DO-ZP.271.114.162.2020
RISS 5184943

dotyczy: postępowania prowadzonego w trybie przetargu nieograniczonego pn. **Budowa parkingu wielopoziomowego przy ul. Piaskowej w Zielonej Górze.**

Pytanie 35.1.

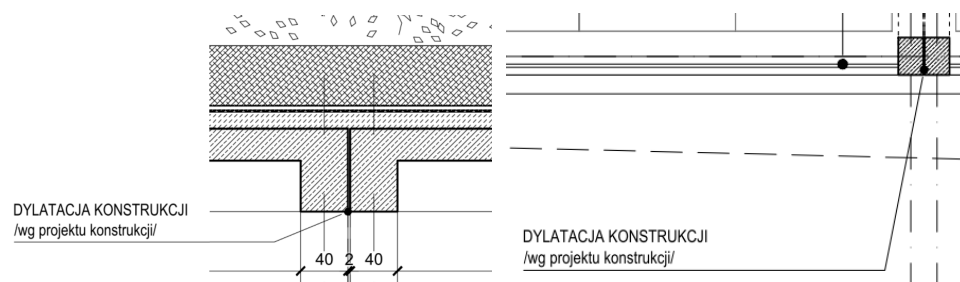
Prosimy o przekazanie detali uszczelnienia dylatacji konstrukcyjnych pionowych i poziomych budynku. Zgodnie z projektem architektury, dylatacje należy wykonać zgodnie z projektem konstrukcji, w projekcie konstrukcji, nie zawarto ww. rozwiązań.

Projekt konstrukcji nie przewiduje w tym miejscu wypełnienia dylatacji.
